# RAPPORT D'ENQUÊTE PUBLIQUE

relative à la demande d'autorisation préfectorale  
pour la création d'un crématorium  
sur le territoire de la commune de Château-Thierry  
présentée par  
« la Société du Crématorium de Château-Thierry »

Cathy LEMOINE  
Commissaire enquêteuse

**Schéma de principe du puit de dispersion**

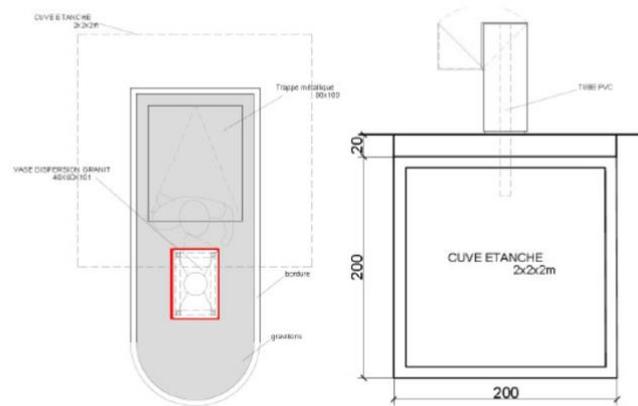
Je m'étonne de la réponse de la SCCT, qui vient en totale contradiction avec ce que la société a rédigé à l'autorité environnementale dans son mémoire en réponse du 21 mars. (cf. Extrait ci-dessous). Par ailleurs, s'agissant du volume du puits, il s'agit d'une cuve de 2 m<sup>3</sup> dans le mémoire en réponse à la MRAe, alors que dans le mémoire en réponse à mon procès-verbal de synthèse, il est mentionné un volume de 3 m<sup>3</sup>.

Réponse de la SCCT : Le volume du puits de dispersion sera de 3 m<sup>3</sup>. Le puits ne causera aucune pollution des eaux pluviales : le réceptacle sera équipé d'une cuve étanche et d'un couvercle permettant le confinement total des cendres.

Photo C. Lemoine  
Croisement chemin du champ d'asile et route d'Etrépilly

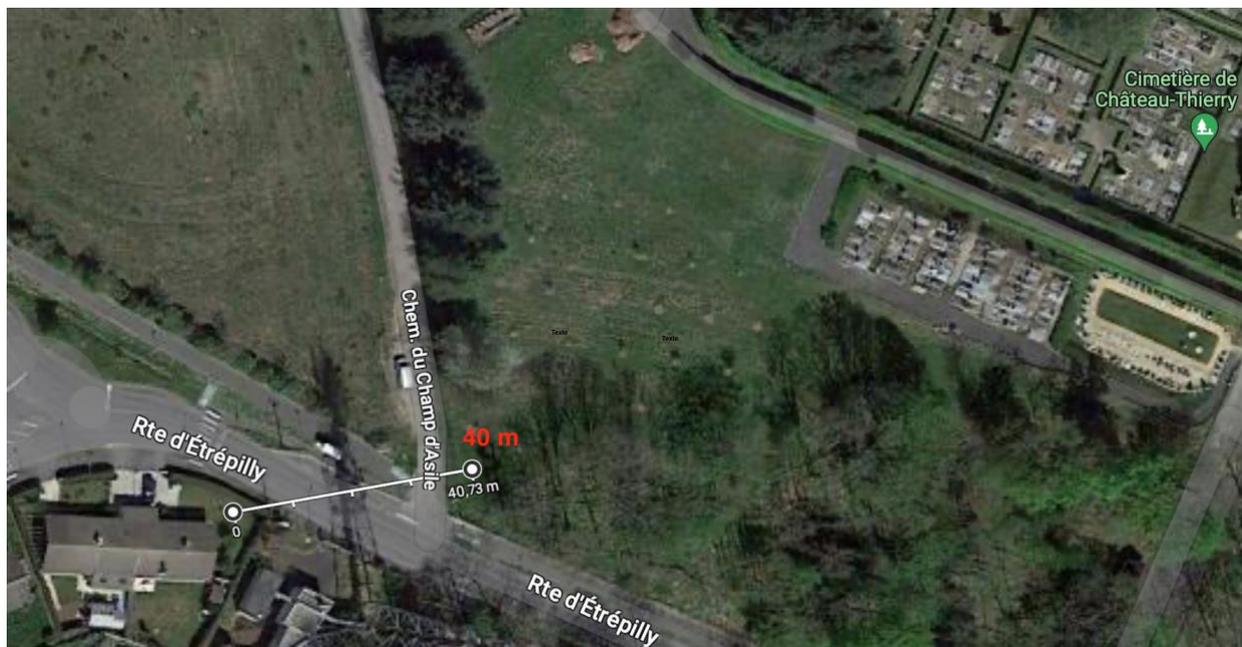
A l'intersection du chemin d'asile et de la route d'Etrépilly, la végétation actuelle est basse, voire inexistante (cf. photo infra). Or, au regard du plan de composition du projet et des photomontages de l'espace de dispersion, on imagine bien la covisibilité entre cet espace et la route d'Etrépilly, voire les riverains du lotissement.

Comment envisagez-vous, avant la pousse des nouveaux végétaux, de façon à préserver l'intimité des familles et éviter le regard des riverains et des promeneurs, de masquer la vue entre le jardin de dispersion et l'espace public ?

Réponse de la SCCT : Le délégataire s'engage, pendant la pousse des nouveaux végétaux, à opacifier la clôture avec la mise en place de lames de bois permettant ainsi de préserver l'intimité des familles se rendant au jardin de dispersion. Le délégataire privilégiera également la plantation de végétaux d'une maturité avancée.

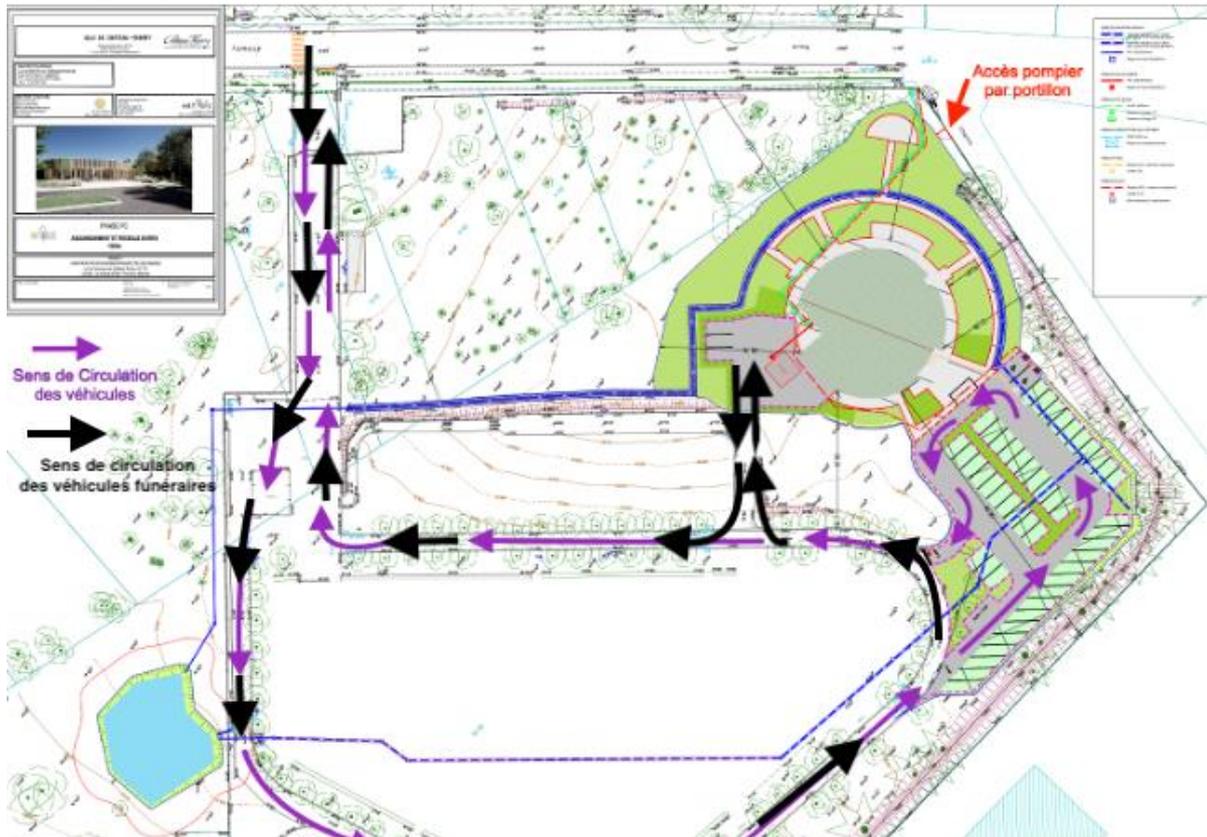
A la lecture du plan de circulation de la SCCT, n'apparaît pas le tracé de circulation des véhicules funéraires, mais seulement le trajet des véhicules du public. Par conséquent, il manque à mon sens un élément important : celui du cheminement des véhicules funéraires.

Ainsi, sans aucun schéma ni information complémentaire, il est difficile pour le public d'appréhender correctement le plan de situation. J'ai donc supposé l'accès des véhicules funéraires (tracé noir) que j'ai superposé sur le plan de circulation transmis dans le mémoire en réponse par la SCCT.

Réponse de la SCCT : Vous trouverez le Plan des réseaux et de circulation en PJ n°2.

Photo C Lemoine

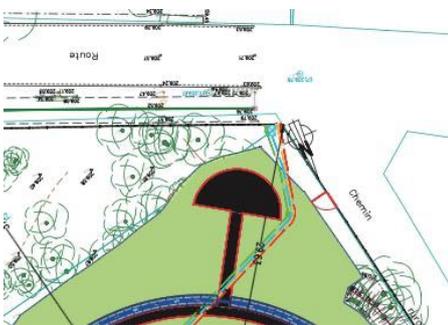
A l'intersection du chemin d'asile et de la route d'Etrépilly, la végétation est basse, voire inexistante (cf. photo infra). Or, au regard du plan de composition du projet et des photomontages de l'espace de dispersion, on imagine bien une co-visibilité entre cet espace et la route d'Etrépilly, voire les riverains du lotissement.

Comment envisagez-vous, avant la pousse des nouveaux végétaux, de façon à préserver l'intimité des familles et éviter le regard des riverains et des promeneurs, de masquer la vue entre le jardin de dispersion et l'espace public ?

Photo C Lemoine

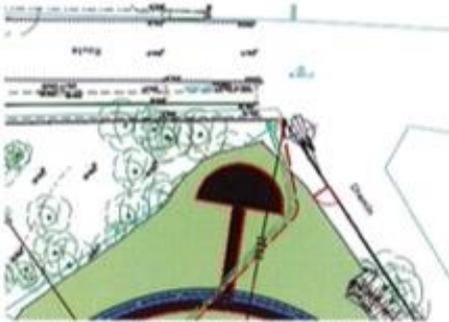
*« A l'intersection du chemin d'asile et de la route d'Etrépilly, la végétation est basse, voire inexistante (cf. photo infra). Or, au regard du plan de composition du projet et des photomontages de l'espace de dispersion, on imagine bien une co-visibilité entre cet espace et la route d'Etrépilly, voire les riverains du lotissement.*

*Comment envisagez-vous, avant la pousse des nouveaux végétaux, de façon à préserver l'intimité des familles et éviter le regard des riverains et des promeneurs, de masquer la vue entre le jardin de dispersion et l'espace public ?*

Le délégataire privilégiera également la plantation de végétaux d'une maturité avancée.
